TOUS LES BCC 230V et 115V
TOUS LES BOX 30 230V et 115V
TOUS LES WAVE 30 230V E 115V

DÉTAILS : Remplacement du carbonateur 0,5 LT code 130010

DEMANDÉ PAR : Blupura (PMT 62/2022)

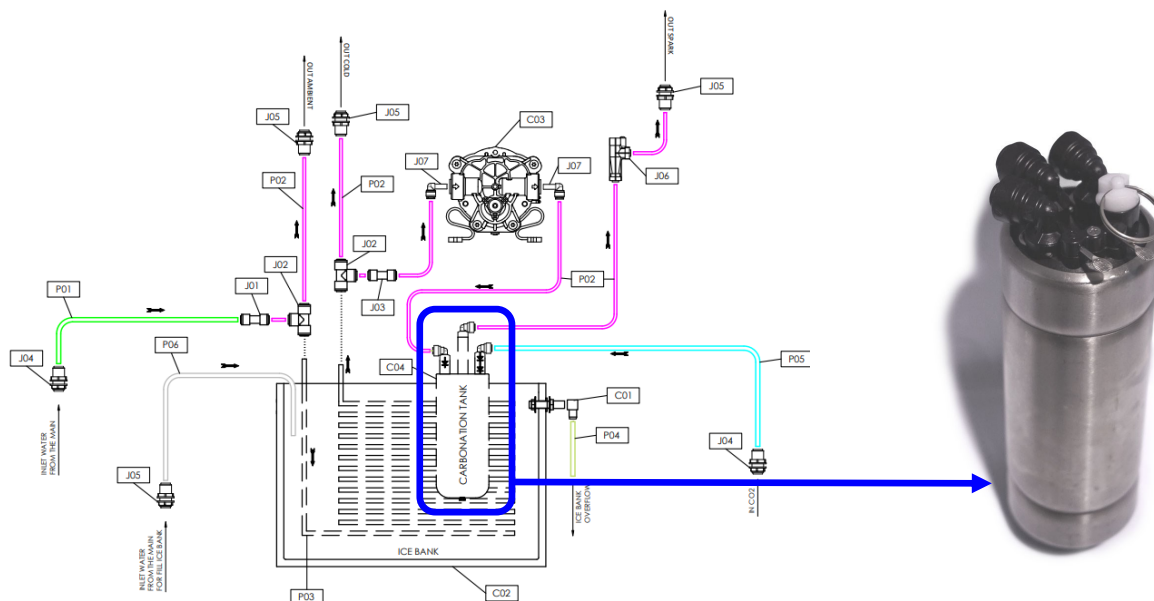
RAISON : Amélioration technique pour le fonctionnement du système d'eau gazeuse fonctionnant avec un carbonateur de 0,5 Lt.

MODIFICATION PROPOSÉE : Mise à jour d'amélioration avec un nouveau carbonateur ayant une connexion d'entrée d'eau de 1,25 mm, ce qui permet d'augmenter le débit d'entrée d'eau.

La liste des pièces détachées change avec un nouveau code de produit, numéro 130261
